Armadillo-400 シリーズ リビジョン情報

Version 1.1.1

2011/03/26

Armadillo-400 シリーズリビジョン情報

図 10.1 クロストークノイズ対策推奨回路

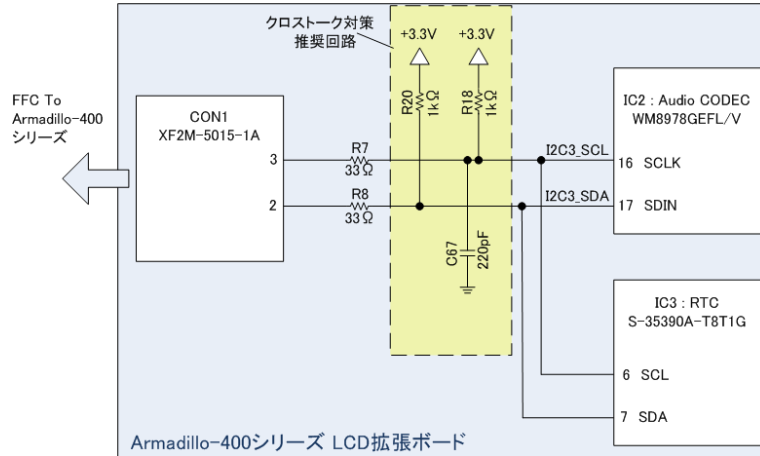
オーディオコーデックとリアルタイムクロックの同時使用時に、FFC(Flexible Flat Cable)のクロストークノイズが原因で I2C バスのアービトレーションロストが発生する可能性があります。この現象が発生した場合は、以降再起動を行うまで I2C バスを使用した通信を行うことができなくなります。

Armadillo-400 シリーズ LCD 拡張ボード 製品リビジョン A を参考に拡張ボードを設計する場合には、クロストークノイズの対応として次の対策を行うことを推奨します。

対象	内容
I2C3_SCL - +3.3V 間プルアップ抵抗(R18)	10k Ω を 1k Ω に変更
I2C3_SDA - +3.3V 間プルアップ抵抗(R20)	10k Ω を 1k Ω に変更
I2C3_SCL - GND 間	220pF のコンデンサを追加

「10.1.1. A400-LCD-Erratum #1: I2C バスが使用不可能になる」の対策として、「10.1.1.3. 対応」の回路を追加しました。

図 10.2 ESD 対策推奨回路

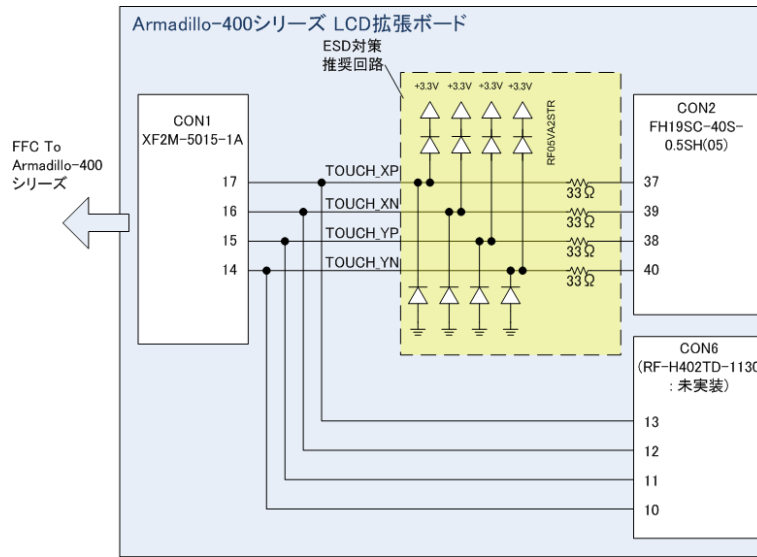
タッチスクリーン信号に入力保護回路が無いため、ESD(ElectroStatic Discharge)が印加された場合にタッチスクリーンの入力に使用している i.MX257 の AD 入力端子が故障する可能性があります。

Armadillo-400 シリーズ LCD 拡張ボード 製品リビジョン A を参考に拡張ボードを設計する場合には、ESD が印加された場合の対応として次の対策を行うことを推奨します。この対策により、タッチスクリーンの入力に使用している i.MX257 の AD 入力端子が故障する可能性を低減することができます。

対象	内容
<ul style="list-style-type: none"> TOUCH_XP - CON2(37 番ピン)間 TOUCH_XN - CON2(39 番ピン)間 TOUCH_YP - CON2(38 番ピン)間 TOUCH_YN - CON2(40 番ピン)間 	<ul style="list-style-type: none"> ダンピング抵抗(33Ω)を追加 外付け素子(ダイオード等)による入力保護回路を追加

「10.1.2. A400-LCD-Erratum #2: i.MX257 の AD 入力端子が故障する」の対策として次の変更を行いました。

- ・「10.1.2.3. 対応」の回路を追加
- ・ CON6(汎用 LCD インターフェース)の位置を LCD の内側に移動^[1]
